放射性物質分析・研究施設第 1 棟における RI使用許可申請について

令和 3 年11月18日

**福島研究開発部門 福島研究開発拠点
大熊分析・研究センター**

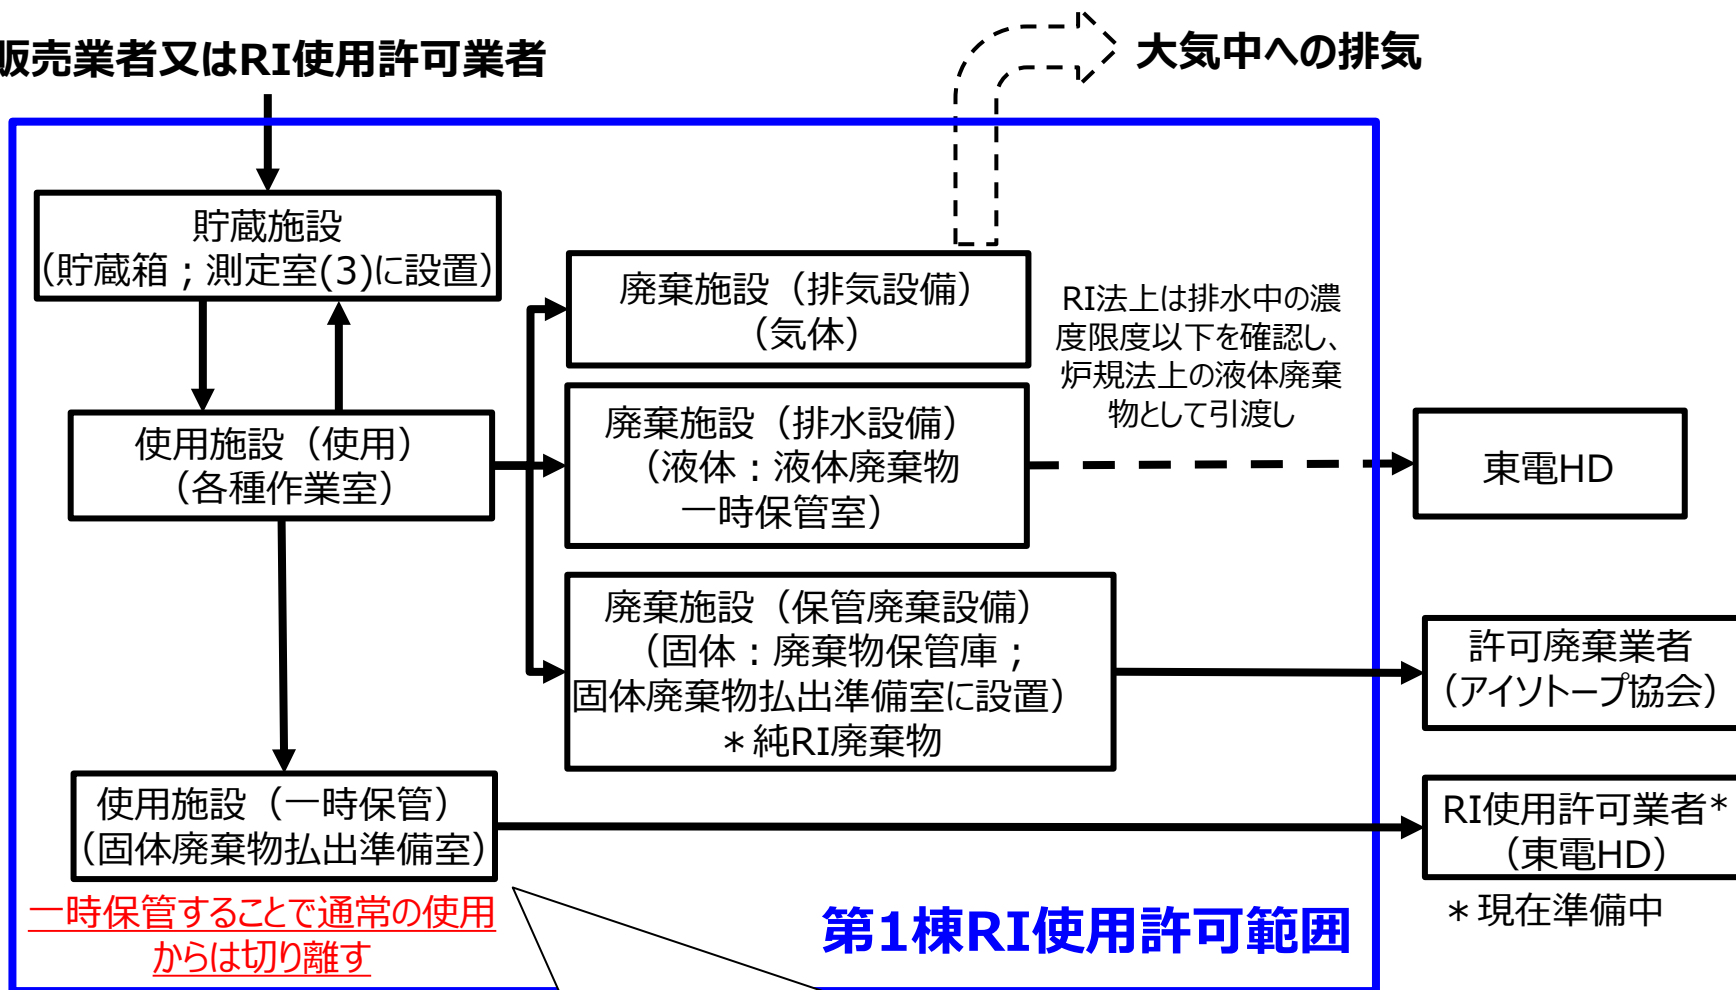
【規制庁コメント】

- ・放射性同位元素等規制法施行規則第19条第5項について、許可使用者に廃棄を委託するものは、廃棄しようとする「放射性同位元素」又は「放射性汚染物」であり、既に廃棄物となったものではないことに注意すること。
- ・東京電力は、第1棟で発生する固体廃棄物の管理のみならず、第1棟と同様の分析が可能となるように非密封RI使用に係る変更許可を申請するものとして理解。

【申請上の対応】

RI混在試料の東電への引き渡し

- ・ RI混在試料は、非密封RI使用に係る変更許可申請を行う許可使用者である東電に、RIとして引き渡す¹⁾ため、法令上廃棄物の扱いとしない。そのため、固体廃棄物払出準備室を使用施設（一時保管）の作業室として申請する。
- ・ 純RI廃棄物は、アイソトープ協会（許可廃棄業者）に引き渡す可能性があるため、保管廃棄設備として、廃棄物保管庫を設定し、申請する。

申請時の留意点

- ① 申請の際、しゃへい計算のみ追加（密封保管するため、排水、排気計算不要）
- ② 使用場所の1つ（一時保管）として申請

RI混在試料はRIとして東電に引き渡すため、東電引き渡しまでの間は、使用施設に一時保管できるように申請する。
